Studienauftrag im selektiven Verfahren Gestaltung Schifffländi, Stein am Rhein

Beurteilungsbericht | Schlussfassung

Projekt des Teams LINEA Landscape Architecture GmbH, Zürich (Nachwuchsbüro)

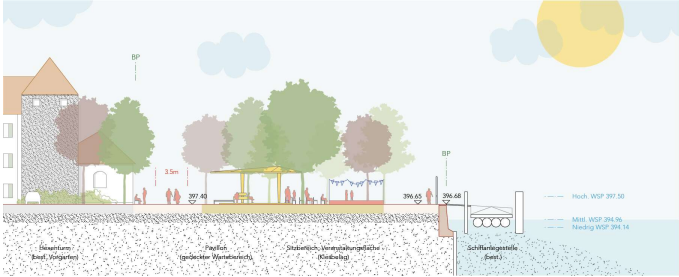
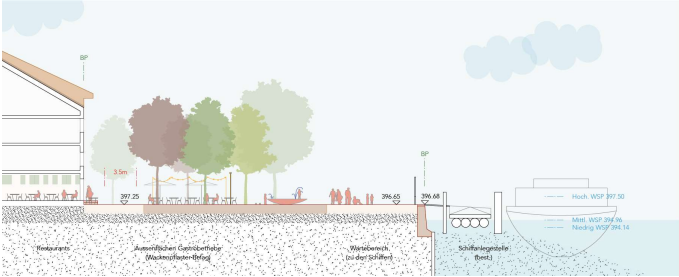
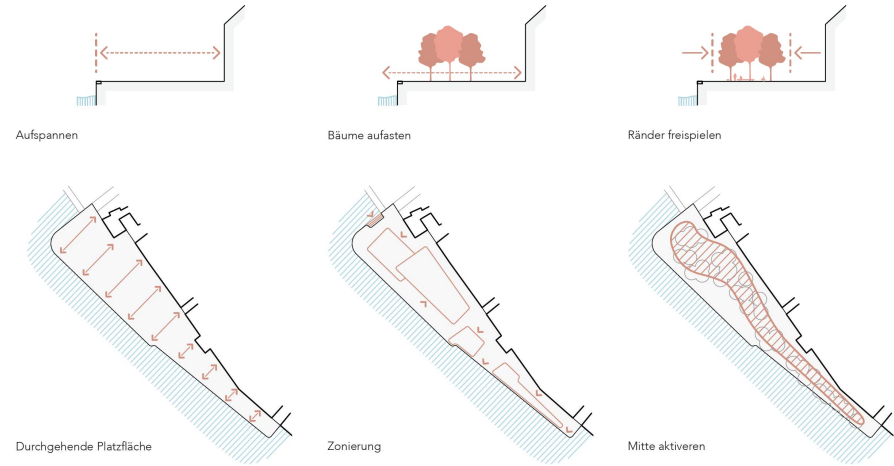
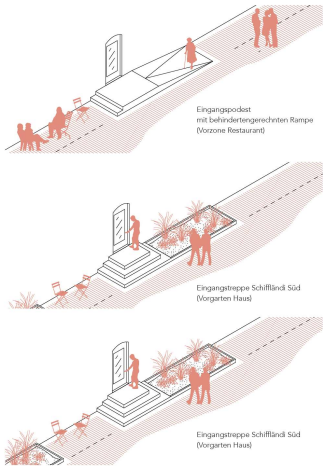
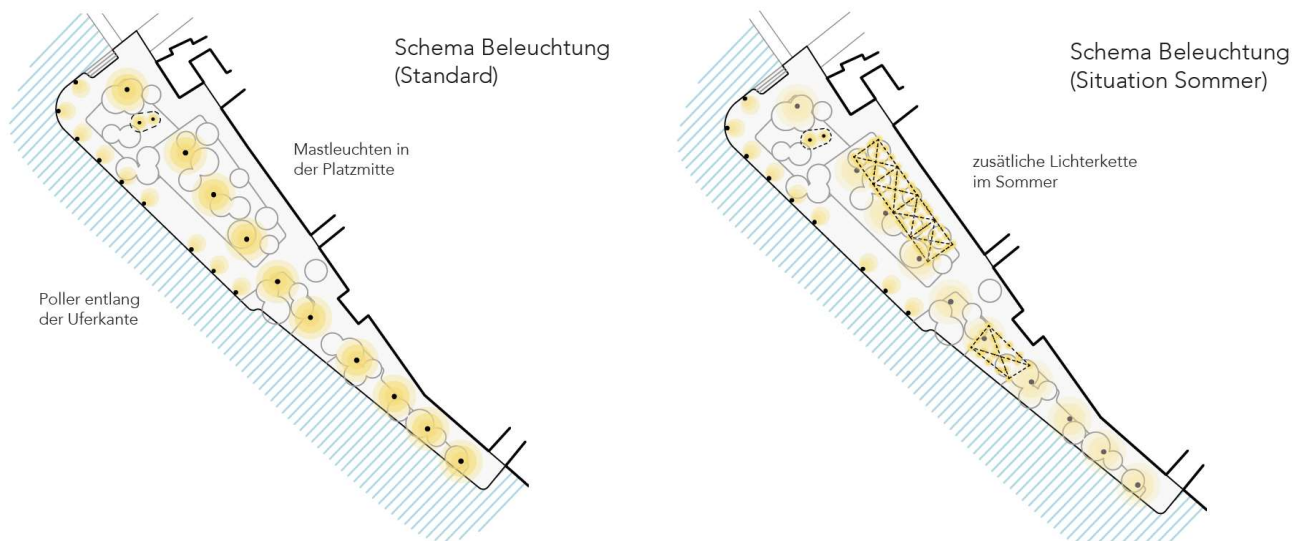
Das Freispiel der Gebäude am Platz der Schifffländi ist der erfrischende und überzeugende Gestaltungsansatz des Projekts Masso. Die neue Lesart des Platzes von den Fassaden bis an die Hafenummauer mit einem durchgehenden Belag überzeugt. Unterschiedliche Intarsien im Belagsteppich gliedern und akzentuieren den Platz. Dadurch wird ein ansprechendes Nebeneinander von diversen Räumen geschaffen, mit einem leichten Akzent eines grösseren offenen Platzbereichs vor der Schiffanlegestelle. Die vielfältige Nutzbarkeit der Schifffländi und die Aufenthaltsqualität wird für die Besucherinnen und Bewohner markant erhöht. Durch die vorgeschlagene Lösung kann es im Sommer eine viel stärkere Durchmischung von Gästen, Einwohnerinnen und Passanten geben als das heute der Fall ist. Im Winter kann der Platz vollständig der Allgemeinheit zugeschlagen werden. Die heute bestehenden und im Winterhalbjahr verwaisten Holz-Terrassen sind nicht mehr notwendig. Die Hafenumfassaden werden mit diesem Befreiungsschlag wieder auf den Platz gesetzt und geerdet.

Die Sitzstufen im Nord-West-Bereich der Schifffländi bieten vor allem in den Abendstunden eine hohe Aufenthaltsqualität und direkten Zugang zum Wasser.

Die Gehölzpflanzung als lockerer Baumhain über den gesamten Perimeter bindet die verschiedenen Zonen auf der Schifffländi zu einem Ganzen zusammen. Geplant ist eine Mischpflanzung mit drei Leitarten und eingestreuten Kirschbäumen. Diese kreieren ein interessantes Schattenspiel und lassen dennoch immer wieder Durchblicke auf die Gebäudefassaden zu. Ein sukzessiver Ersatz der Kastanien ist dabei gut möglich.

Das Freispielen der Fassaden bedingt einen neuen Umgang mit den Hauszugängen auf unterschiedlichen Höhen. Die im Projekt vorgeschlagene Vorzone reagiert subtil auf die jeweiligen Gegebenheiten und Nutzungen der Gebäude und ist flexibel anwendbar. Die Vorzone vor den Restaurants bietet auch im kälteren Halbjahr einen gewissen Schutz an der Hausfassade.

Das Lichtgestaltungskonzept geht dezidiert auf den ungestörten Nachtraum ein. Eine durchgängige Gestaltung der Möblierung sorgt auch bei Tag für ein harmonisches Gesamtbild. Das Licht selbst konzentriert sich auf die Platzmitte und wird im Sommer mit Lichterketten ergänzt. Diese sollten auf jeden Fall eine zusätzliche Abschirmung in den oberen Halbraum aufweisen, da nicht überall ein entsprechendes Blätterdach gegeben sein wird. Die hohe Aufenthaltsqualität in Abendstunden wird mit dem vorliegenden Konzept im Winter wie auch im Sommer sichergestellt.

Das Konzept weist eine starke Gestaltungssprache auf und lässt dabei aber auch Spielraum für zukünftige Nutzungen und allfällige Ergänzungen. Die Ausgestaltung des Pavillons bleibt jedoch noch vage und muss weiter vertieft werden. Die Materialisierung ist für die weitere Bearbeitung in Bezug auf die Behindertengerechtigkeit und Farbigkeit zu überprüfen. Zudem sind einige Baumsetzungen in den Asphaltbereichen zu prüfen.

Projekt des Teams Schmid Landschaftsarchitekten GmbH, Zürich

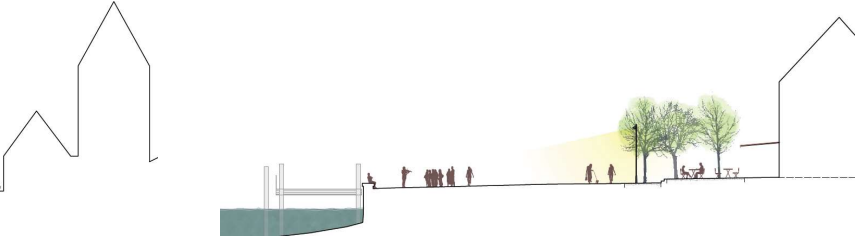
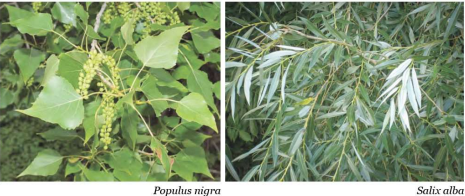
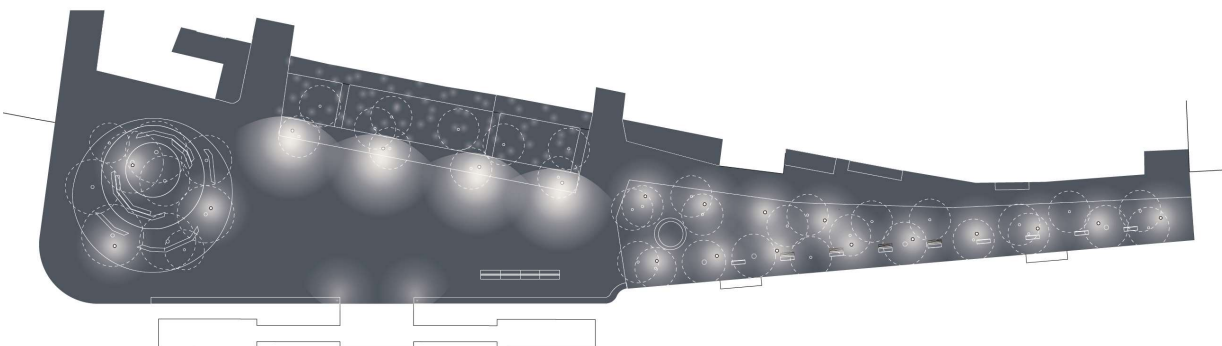
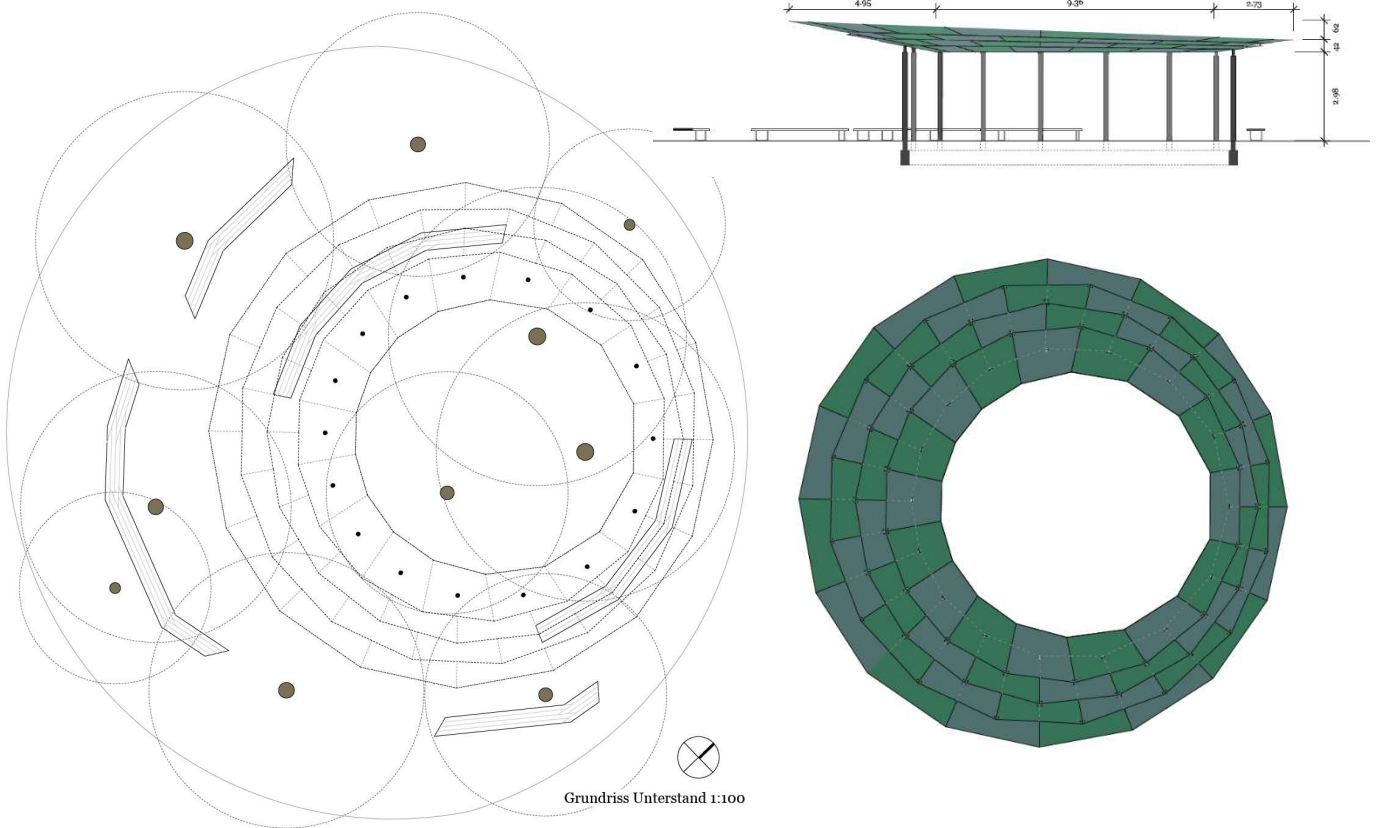
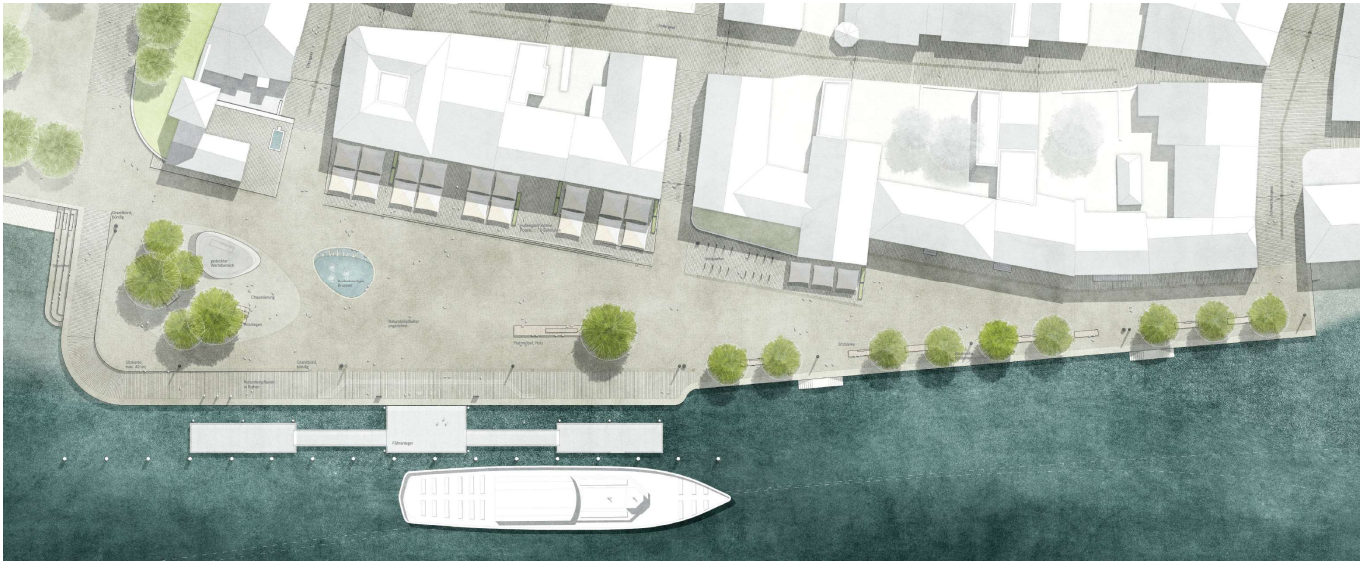
Die Lage, die Gestalt und die Ausformulierung des architektonischen «Landmarks» an der Nord-West-Ecke des Planungsperimeters kann nachvollzogen werden. Die runde Form passt an dieser Stelle. Die Grösse des Unterstandes wird jedoch hinterfragt, vor allem in Zusammenhang mit der dahinterliegenden Suumetzg / Badstube. Es besteht die Gefahr, dass diese für Stein am Rhein sehr wichtigen und markanten Bauten, durch den neuen Unterstand (vor allem in Zusammenhang mit der üppigen Bepflanzung) «unterdrückt» bzw. in den Hintergrund gerückt werden. Auch die Lage in Zusammenhang mit der Gewässerlinie müsste präzisiert werden, ein Abrücken von zuvor erwähnten Bauten wäre wünschenswert. Positiv erwähnt werden kann die vertiefte Auseinandersetzung des Planers mit ersten konstruktiven Ansätzen, eine Realisierung erscheint in dieser Form möglich, wenn auch aufwendig.

Der formale Abschluss der Schifffländi nach Süd-Westen mit einer Sitzmauer im Bereich der Anlegestelle gibt dem Platz Halt und einen Abschluss, dieses Detail erscheint aus architektonischer Sicht richtig und wünschenswert.

Durch die Zonierung entstehen automatisch unterschiedliche Orte, die unterschiedliche Gruppen anziehen. Auch wenn den Schiffs-Touristen hohen Stellenwert zugestanden wird, ist auch vorstellbar, dass Kinder am Brunnen spielen, die Jungen am Kleinschifffahrthafen Sonnenbaden und ältere Steiner auf den bequemen Bänken lesen. Nicht ganz schlüssig sind die Stufen in der Aussengastronomie, die eine Art Zweiklassengesellschaft entstehen lassen. Die fix angeordneten Aussenbereiche der Restaurants lassen zudem wenig Flexibilität zu.

Das Lichtgestaltungskonzept ist kontrastreich und doch unaufgeregt sanft. Die sich zurücknehmende Einfachheit und klare Strukturierung ergibt eine ökonomische Umsetzungsbasis. Die vorgeschlagenen Pilzmastleuchten stellen am hiesigen Ort jedoch ein leichtes Risiko hinsichtlich Blendung und Lichtverschmutzung dar. Wärmere Lichtfarben (1'800 bis 2'200K) resp. PC Amber wären zu prüfen.

Projekt des Teams Planorama Landschaftsarchitektur, Berlin

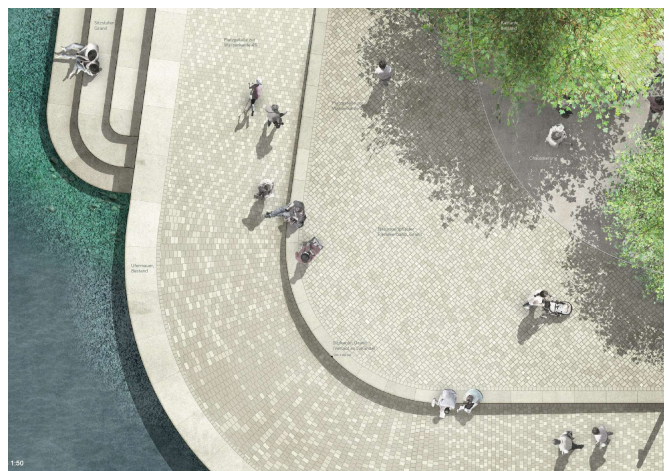
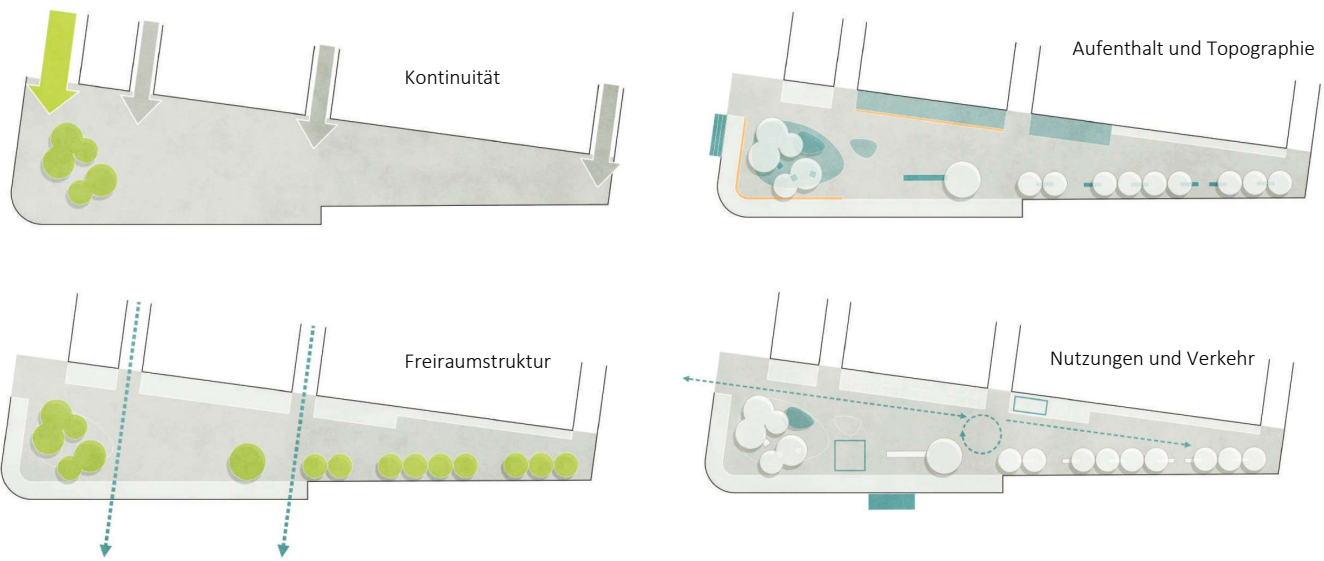
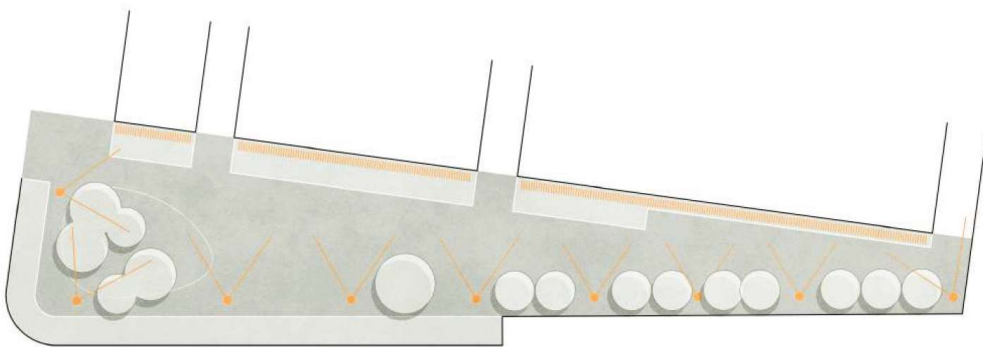
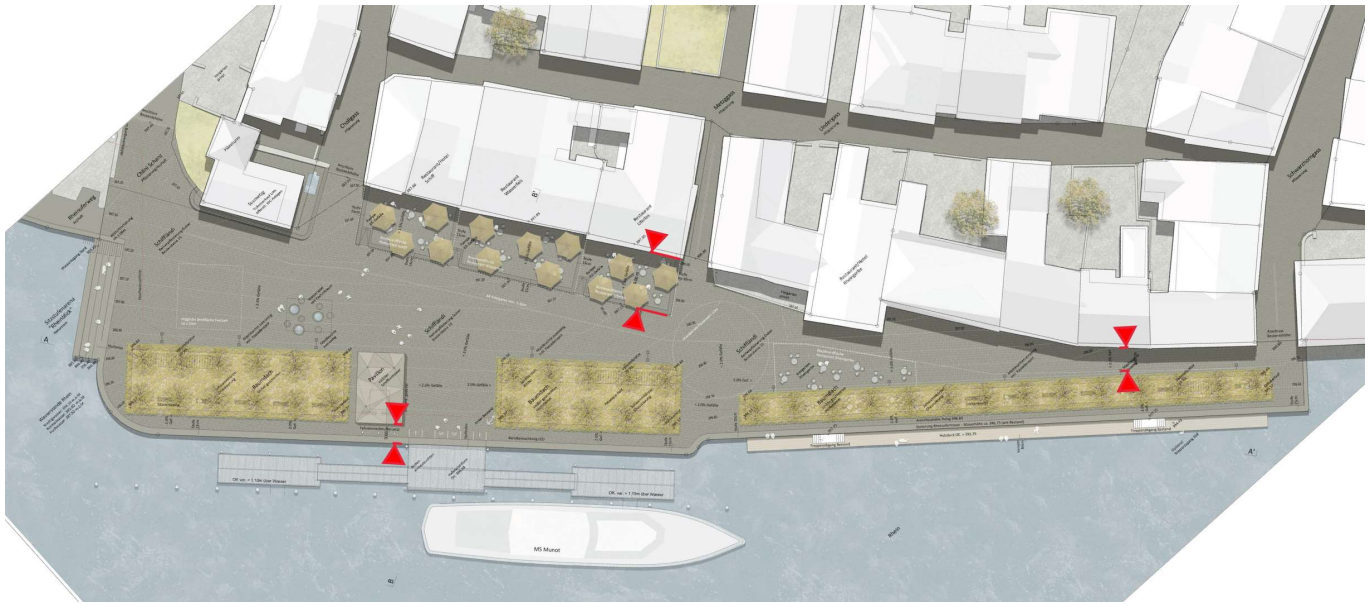
Die sehr schöne räumliche Ausformulierung des westlichen Abschlusses mit der Sitzstufe, die sich aus dem Belag erhebt und wieder in ihm verschwindet, gibt der Ecke einen dezenten und subtilen Akzent. Die Sitzstufe weist eine eigene Qualität auf und bereichert die unterschiedlichen Aufenthaltsmöglichkeiten auf dem Platz. Sitzstufen zum Rhein hinunter stärken nach Westen die Aufenthaltsqualitäten zusätzlich. Der Platz kann durch die robuste Struktur vielfältig genutzt werden.

Auch die Anordnung der Baumgruppe in Kombination mit dem Pavillon kann nachvollzogen werden. Die amorphe Intarsie, in der die Bäume und der Pavillon platziert werden, passt an diesem Ort und vermittelt zwischen dem Zugang von Nord-Westen (Rhein-Ufer-Weg) und dem Zugang zu den Schiffen.

Ökologische Aspekte werden angesprochen, so sollen bestehende Bäume erhalten, Biotop geschützt und der Bauprozess nachhaltig gestaltet werden. Der Entwurf vermag diese Absichten leider nicht sichtbar umzusetzen, es fehlen weitergehende Aussagen zum Mikroklima oder Kleinstrukturen.

Ein eigentliches Lichtgestaltungskonzept ist nahezu nicht vorhanden. Lediglich in allgemeinen Sätzen wird die gegebene Zielsetzung wiederholt, deren konzeptionelle Erreichbarkeit jedoch nicht aufgezeigt. Die nötige Fachkompetenz hierfür ist in der vorliegenden Abgabe nicht erkennbar.

Das Hauptaugenmerk der Nutzer/-innen liegt bei der gastronomischen und touristischen Nutzung. Mit dem Wasserbecken wird ein attraktives Element neu eingeführt, das viele Gruppen anspricht und durch Spiel mit ihm Kinder und andere Personen verbinden kann. Die Lage des Wasserspiels ist sehr prominent auf dem Platz. Positiv daran ist die Einsehbarkeit und gute Übersicht aus den Restaurantbereichen. Bezüglich flexibler Nutzung des Platzes müsste die Lage jedoch nochmals überprüft werden. Die sozialen Qualitäten nehmen jedoch von Westen nach Osten markant ab.

Projekt des Teams vetschpartner Landschaftsarchitekten, Zürich

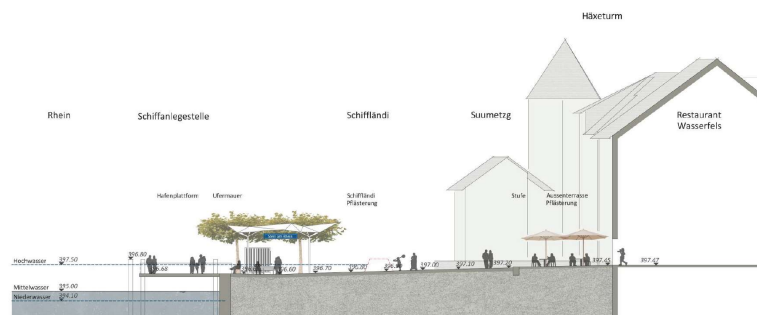
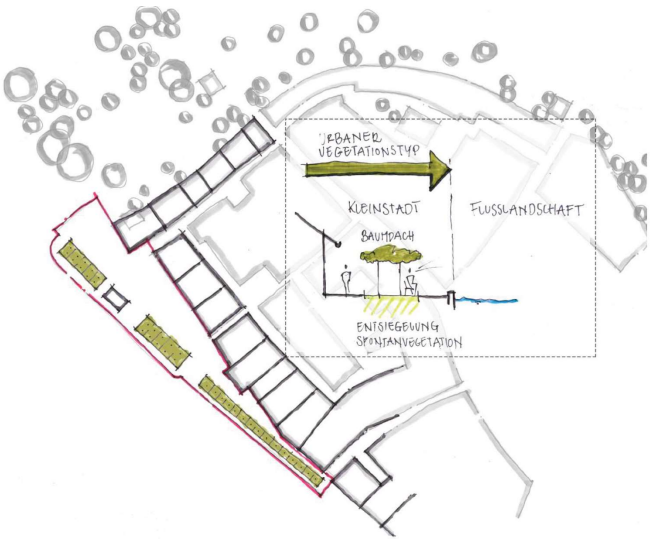
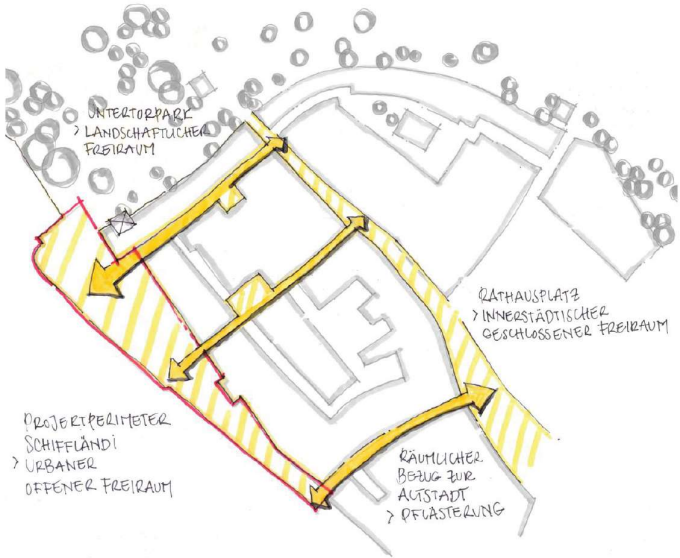
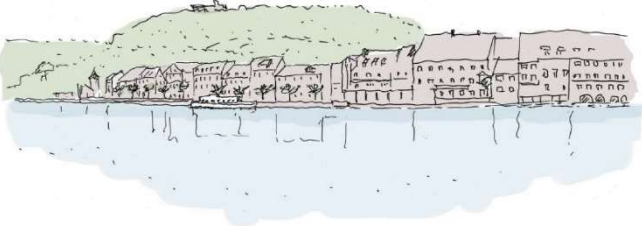
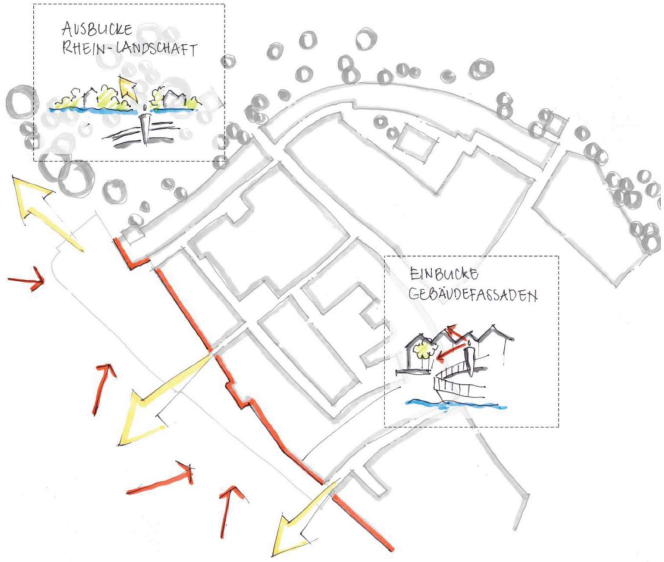
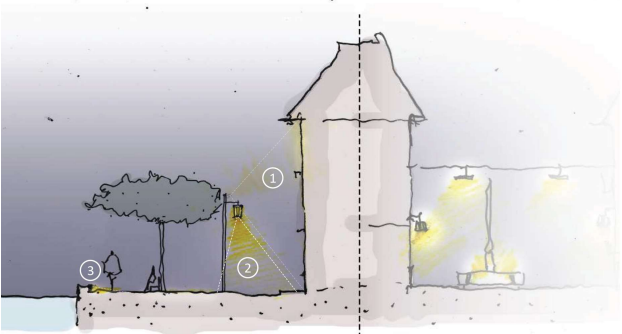
Als westlicher Abschluss wird eine grosszügige Treppenanlage angelegt. Räumlich vermag dieser Vorschlag nicht zu überzeugen. Die räumliche Ausgestaltung der «Intarsien» mit den Baumreihen, speziell in der Nord-West-Ecke wird kritisch beurteilt. Es wird nicht auf die bestehende Rundung der Ecke reagiert. Die Aufweitung des Platzes hin zu dieser Treppe wirkt unbeholfen. Die Platzierung der Baumfelder sind zu unpräzise, wodurch räumlich schwierige Orte entstehen. Auch eine klare Haltung zum Übergang in den Rheinuferweg wird vermisst.

Die Mittelzone wird weitgehend offen und frei von einer Bestuhlung gehalten. Einzig das bodenebene Wasserspiel wird in der Verlängerung der Choligass, innerhalb dieser Zone, platziert. Einreihige Sitzbänke und Veloparkplätze sind unter den Baumdächern angeordnet, wodurch der attraktive Aufenthaltsraum geschwächt wird, da hätte eine stärkere Bestuhlungsidee gutgegan.

Die Kiesflächen mit den Gehölzen dienen als Versickerungsflächen und Schwammkörper für das Oberflächenwasser. Beim Zugang zum Schiffsteg gibt es eine grössere Freifläche mit Pavillondach als Unterstand für die Passagiere. Das Pavillondach besteht aus einer Holz-Leichtbaukonstruktion, faltet sich ähnlich einem Blätterdach auf und bildet den Abschluss des westlichen Baumkörpers vor dem freien Zugang zum Schiffsteg. Unter dem Dach werden Bänke und Stühle für den Aufenthalt angeboten sowie bei Bedarf ein Schiffcontainer für zusätzliche Nutzungen wie Marroni-Verkauf, Glace-Verkauf etc. ergänzt. Die Lage des Pavillons zwischen dem Zugang zu den Schiffen und der Suumetzg als Kartenverkaufsschalter kann nachvollzogen werden. Die Form des Pavillons (Interpretation des Baumdaches) wirkt etwas beliebig und fehlt am Platz.

Das Projekt hat eine wesentliche Anpassung nach der Zwischenkritik erfahren und wurde grundlegend überarbeitet. Die Jury würdigt diesen Prozess. Die klare Plangrafik und verständliche Analysedarstellungen werden jedoch zu wenig stringent in das Projekt überführt. Die Herleitung des Konzeptes kann nicht vollumfänglich nachvollzogen werden. Die Jury zweifelt an der Belebung der räumlich offenen Mittelzone als qualitätsvoller Aufenthaltsbericht und vermisst die Übersetzung der Typologie einer Promenade auf die ortsspezifischen Eigenschaften und Geometrien.

Das vorgeschlagene Holzdeck entlang der Hafenkante oberhalb der Schiffanlegestelle ist – wie im Programm beschrieben – in dieser Form nicht realisierbar. Auch die Setzungen der Ausstattungsgegenstände wirkt unsicher.

Das Konzept der Lichtgestaltung entwickelt sich aus der Basis einer sehr umfangreichen und detaillierten Nachtanalyse inklusive der Aufnahme der vorherrschenden Leuchtentypologie. Letzteres führt zum Konzept einer zeitgemässen Altstadt-Laterne und einer klar begründeten, wenn auch etwas üppigen, Lichtsprache. Das Lichtgestaltungskonzept sorgt für eine hohe Aufenthaltsqualität in Abendstunden. Die vorgeschlagene Fassadenaufhellung zeigt zudem den sehr subtilen Umgang hinsichtlich

Lichtverschmutzung und Stadtmarketing auf. Die Lichtlinien-Begrenzung zum Wasser hin wird jedoch hinsichtlich Unterhalts und visueller Wahrnehmungsschwelle als kritisch betrachtet.
